PŘÍČINA / DŮVOD: Na základě požadavků objednatele zpracoval zhotovitel cenovou nabídku na úpravu horního vstupu do ZOO, který je napojen na nově zrekonstruovanou ulici Výstupní. Zhotovitel obdržel podklady od ZOO Ústí n.L., která má na tuto plánovanou rekonstrukci zpracovanou studii a situační výkres, ze kterého zhotovitel vycházel a na základě kterého byl vytvořen výkaz výměr. Zhotovitel upozorňuje objednatele, že se jedná pouze o orientační cenovou nabídku, která bude v případě realizace dopřesněna. V této CN není např. počítáno se sanací v případě nevyhovujících statických zátěžových zkoušek a nemusí obsahovat všechny detaily a položky, které budou pro řádné dokončení díla potřeba. Tloušťky bouraných betonů jsou také orientační, jelikož zhotovitel není schopen před zahájením prací tl. specifikovat. Výkaz výměr bude zaktualizován a doupřen v průběhu realizace, kdy budou známy všechny potřebné skutečnosti.

Situace-nový stav

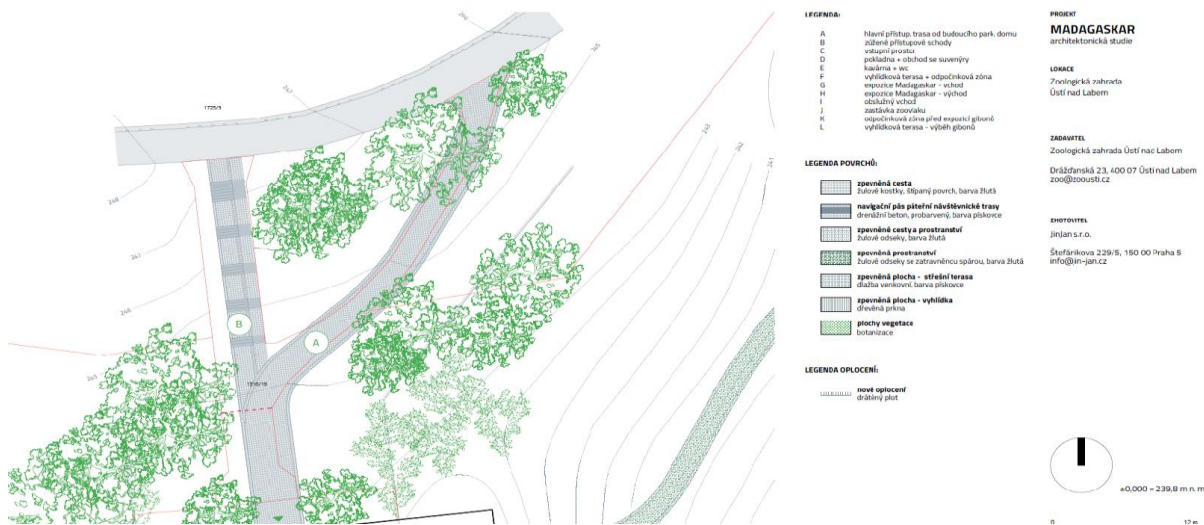
- 1) Bourání betonu prostého tl. 25 cm-včetně skládkovného-plocha **278,4 m2**.
- 2) Bourání obrub zahradních tl.8 cm-včetně skládkovného-celkem **214,4 bm**
- 3) Hutnění pláň-plocha celkem **255 m2** (včetně rozšíření pod obruby)
- 4) Nové konstr.vrstvy ŠD 0/32 tl.15 cm-celkem **205,9 m2**
- 5) Pokládka obrub žulových OP7 12/25-celkem **188,5 bm**
- 6) Pokládka dlažby-žulové kostky štípané-štípaný povrch, barva žlutá-kostky 8/10-celkem **205,9 m2**
- 7) Terénní úpravy-doplnění ornice tl. 25 cm+osev travním semenem-celkem plocha **72,5 m2**
